電源開発株式会社
大間原子力発電所

今回の申請書一部補正における主な審議事項及び変更点
(平成17年3月までの審議以降の変更)の概要

平成18年11月
原子力発電安全審査課

第 3.13 図 基準地震動 S s 策定フロー

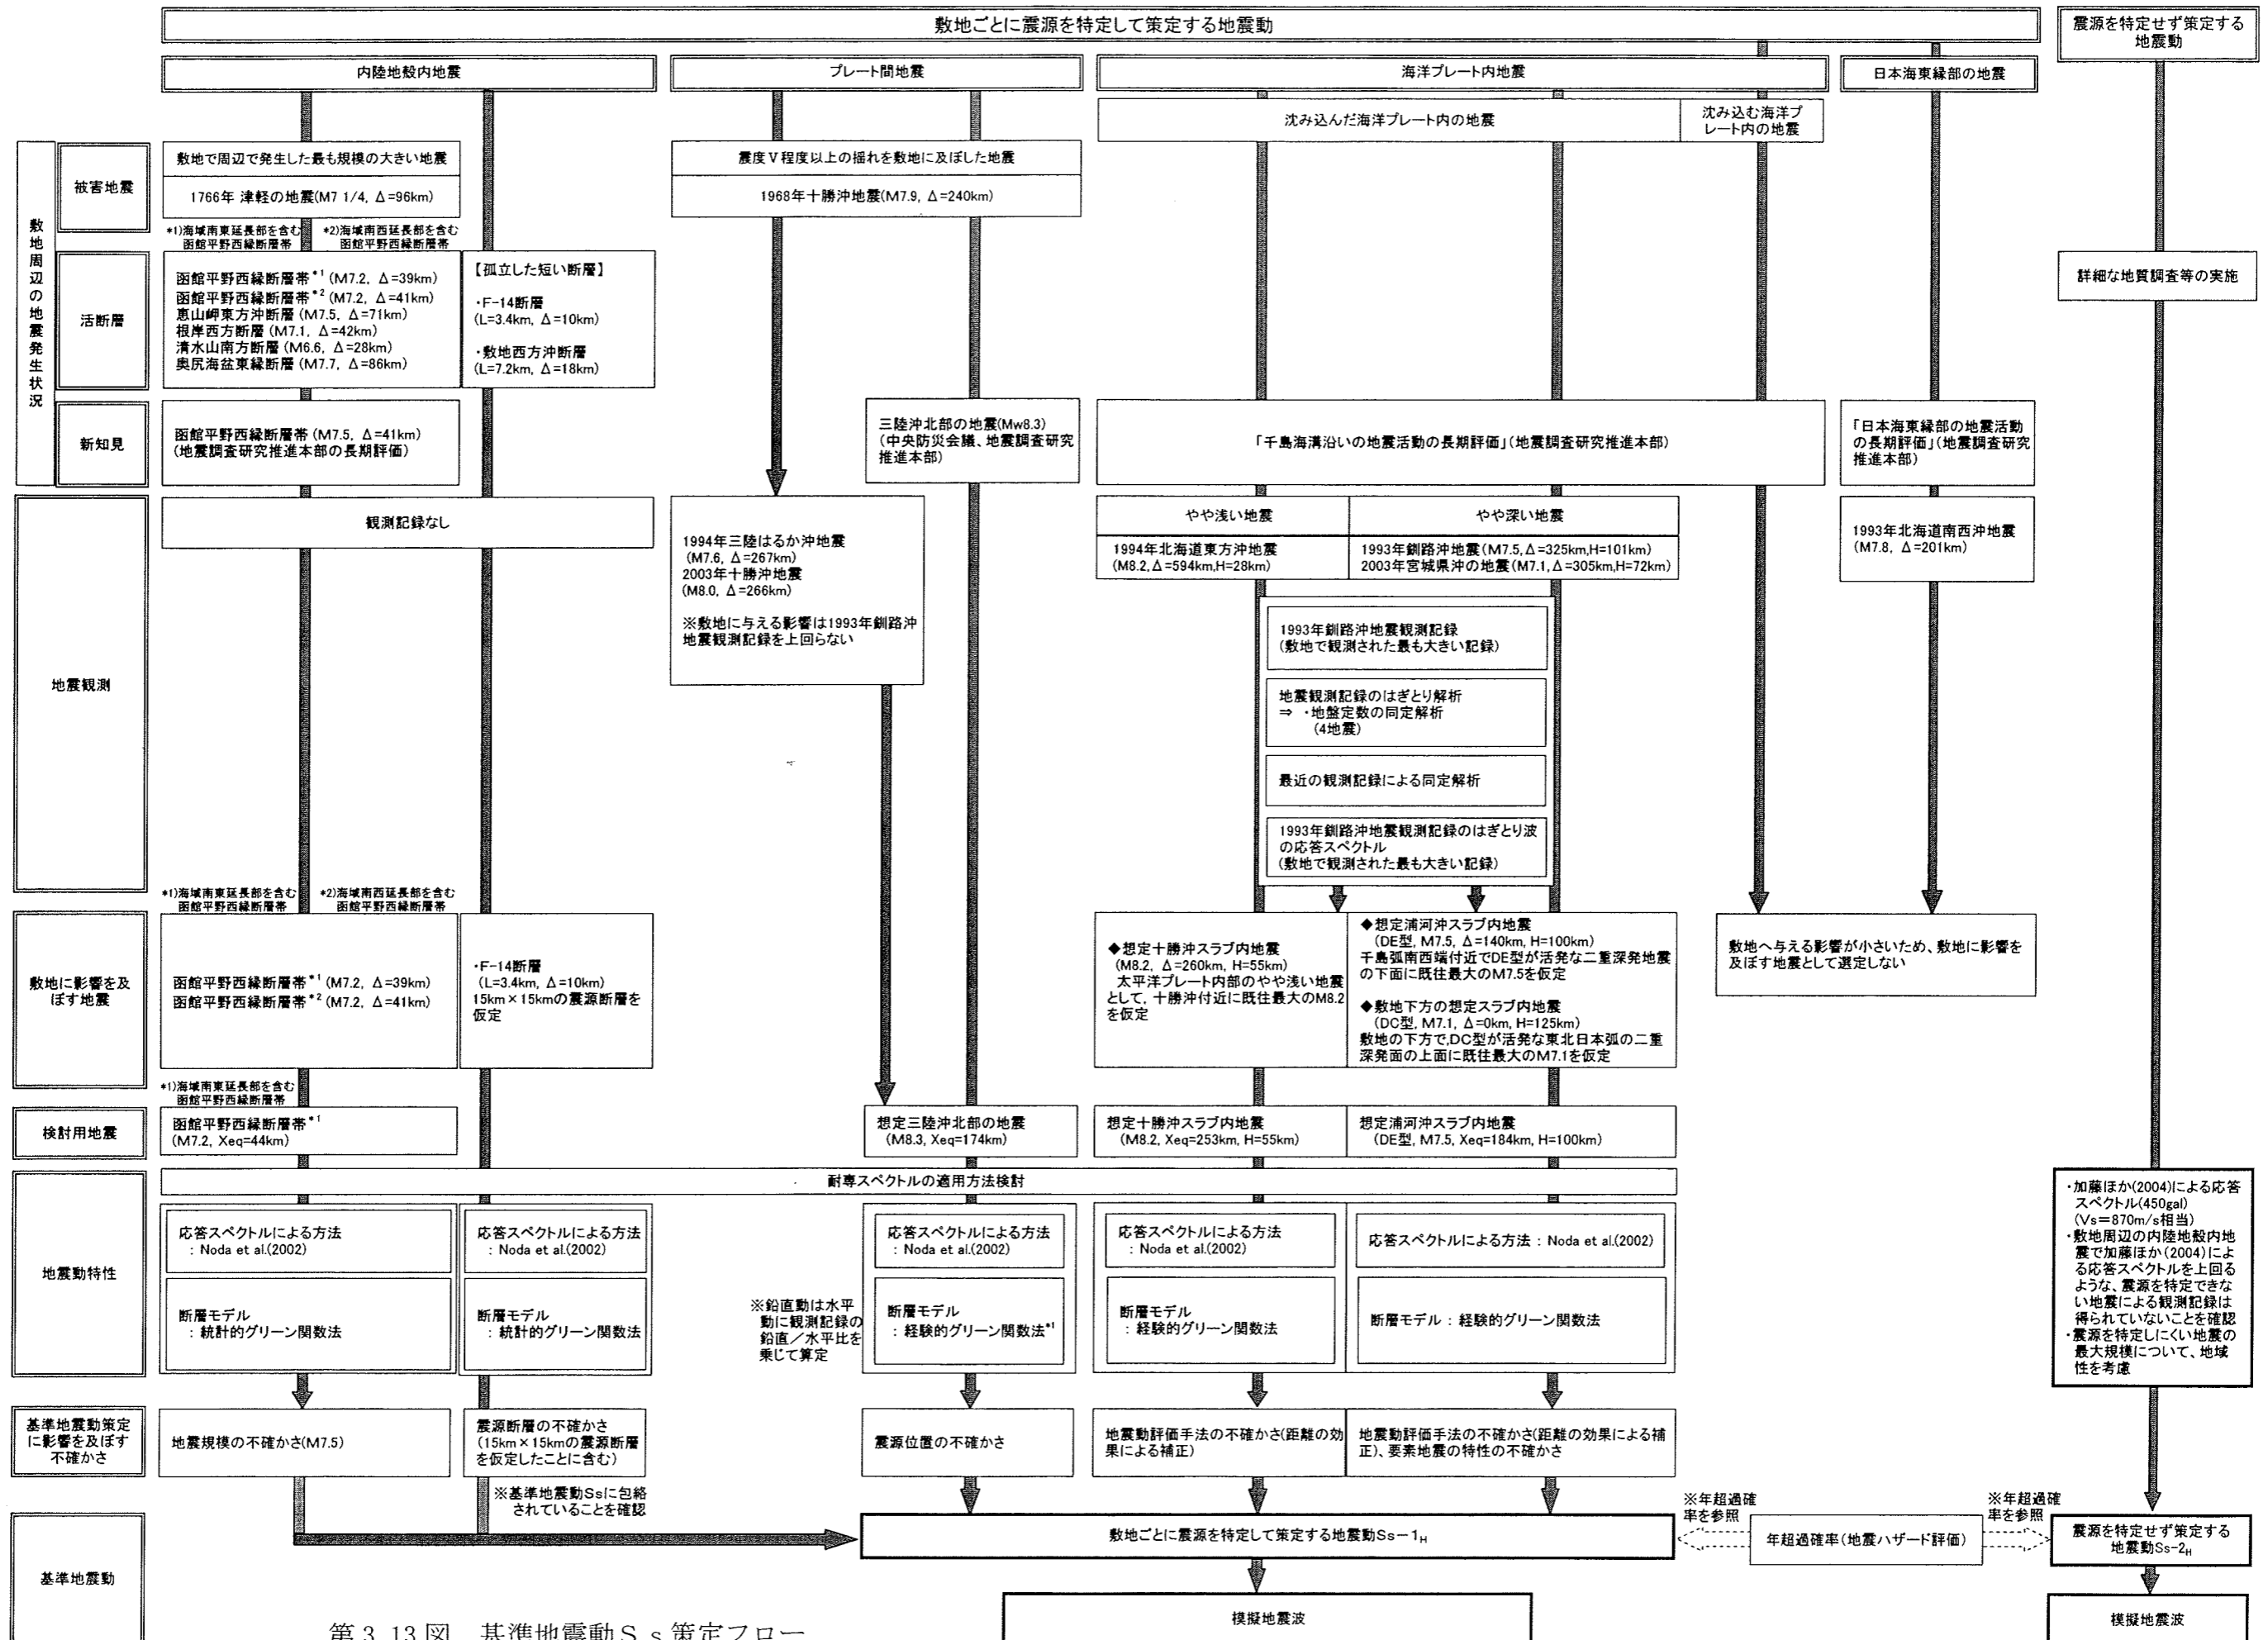
<ul style="list-style-type: none"> ・震源を特定せず策定する地震動について、文献調査を基に敷地における地盤の増幅率等を考慮し、基準地震動 S_s-2_H（水平動）及び S_s-2_V（鉛直動）として設定している。 ・震源を特定せず策定する地震動の設計用応答スペクトル S_s-2_H 及び S_s-2_V の年超過確率は、$10^{-4} \sim 10^{-5}$ 程度であるとしている。 	P. (33)～(34)	
		<ul style="list-style-type: none"> ・震源を特定せず策定する地震動について、文献調査を基に敷地における地盤の増幅率等を考慮し、基準地震動 S_s-2_H（水平動）及び S_s-2_V（鉛直動）として設定している。 ・震源を特定せず策定する地震動の設計用応答スペクトル S_s-2_H 及び S_s-2_V の年超過確率は、$10^{-4} \sim 10^{-5}$ 程度であるとしている。 	P. (35)～(36)	
		<ul style="list-style-type: none"> ・基準地震動の設計用模擬地震波の最大加速度振幅を、S_s-1 の水平方向を 450cm/s^2、鉛直方向を 301.5cm/s^2 として、S_s-2 の水平方向を 450cm/s^2、鉛直方向を 284.5cm/s^2 として表すとしている。 ・以上をまとめて、基準地震動 S_s の策定フローを示している。 	P. (37)～(38)
